Datum: 13.02.2025

Kurzstellungnahme zur Nutzbarkeit der unverbauten Flächen in einer Agri-PV-Anlage durch den Rotmilan (*Milvus milvus*) im Projekt „Agri-PV Findelshaff“

Abbildung 1: Geplante Agri-PV Anlage im Projektgebiet Findelshaff (Green Power Storage Solutions S.A., 2025b)

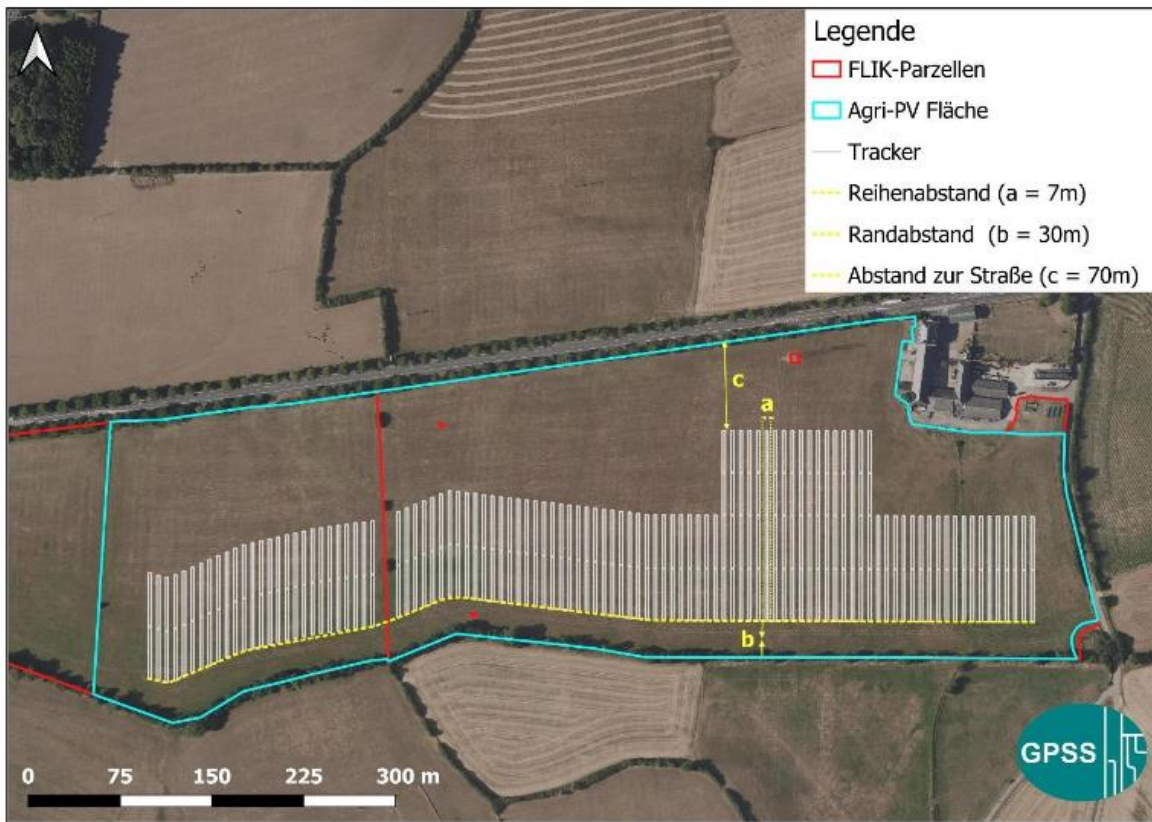
Von GPSS ist eine in-situ-Kompensation für den Rotmilan mit angepasster Flächenbewirtschaftung vorgesehen. Die Agri-PV-Anlage soll einen Mindestabstand von 30 m zu bestehenden Gehölzen aufweisen und durch den vergleichsweise größeren Zwischenabstand der Module mehr Nahrungsraum zur Verfügung stellen als konventionelle PV-Freiflächenanlagen. Für die Flächenbewirtschaftung ist eine einschnittige, insektenschonende Mahd (nach Ökoreglung 512) – mit einer Mahdhöhe von 10 cm und dem beidseitigen Erhalt von Altgrasstreifen (jeweils 0,5 m) entlang der Agri-PV-Installation – vorgesehen. Des Weiteren soll eine jährlich alternierende Staffelmahd durchgeführt und auf den Einsatz von synthetischen Pflanzenschutzmitteln und Dünger (mineralisch und organisch) verzichtet werden (Green Power Storage Solutions S.A., 2025b).

Eine Projektumsetzung im Projektgebiet Findelshaff sollte unter der Voraussetzung einer geeigneten in-situ-Kompensation für den Rotmilan und unter dem Gesichtspunkt der Forschung in enger Zusammenarbeit mit der COL und der ANF diskutiert werden. Dazu sollte ein umfangreiches Monitoringkonzept für ein geeignetes mindestens fünfjähriges Monitoring mit erweiterter Datenerfassung durch die COL erarbeitet werden, um das zukünftige Nutzungsverhalten der ansässigen Rotmilane zu untersuchen. Basierend auf den im Rahmen des

Abbildung 2: Modulabstände in der geplanten Agri-PV Installation im Projekt „Agri-PV Findelshaff“ (Green Power Storage Solutions S.A., 2025a)

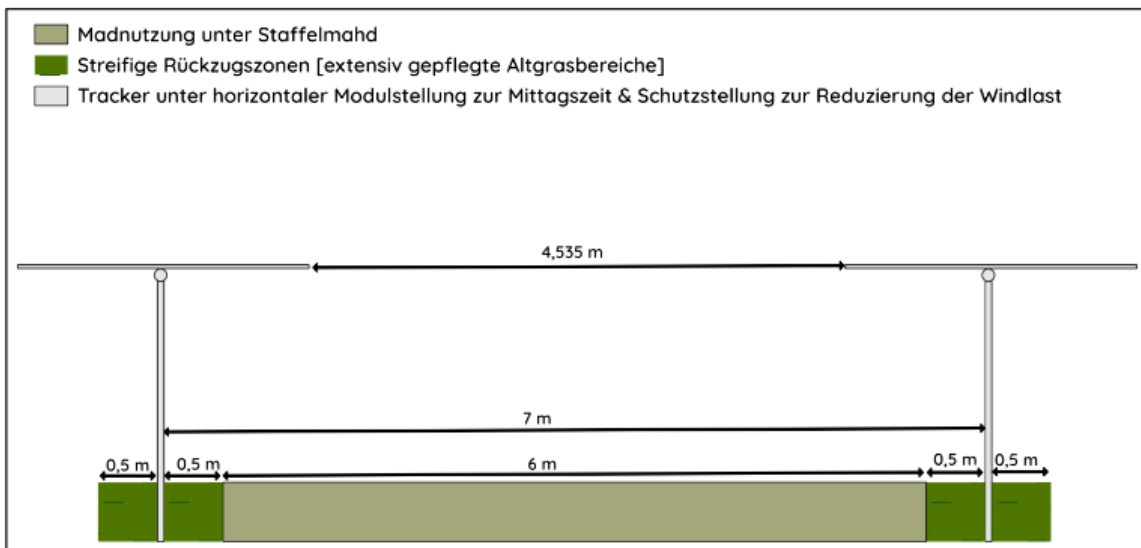
Bei einem Mindestabstand von ca. 4,5 m verbleibt in den unbebauten Flächenbereichen zwischen den Modulen der Anlage jeweils potenziell nutzbarer Nahrungsraum für den Rotmilan (*Milvus milvus*), ein Fortbestehen der Nahrungsnutzung der betroffenen Flächenanteile ist jedoch final durch ein geeignetes Monitoring zu belegen.

Dementsprechend sollte Rücksprache mit dem Umweltministerium gehalten werden, um die Durchführung einer Pilotstudie zur Nahrungsnutzung von Freiflächen innerhalb von Agri-PV-Anlagen durch den Rotmilan zu diskutieren. Insbesondere aufgrund der bestehenden Besenderung des lokalen Revierpaares durch die COL (Centrale ornithologique) und den vorhandenen Bestand an Altdaten zur Reviernutzung vor der Bebauung mit der Agri-PV-Anlage läge hier eine gute Datengrundlage für eine Vorher-Nachher-Studie vor, welche Aufschluss über eine potenziell veränderte Raumnutzung oder angepasste Präferenzen bzgl. der Nahrungsnutzung des Revierpaares liefern könnte.
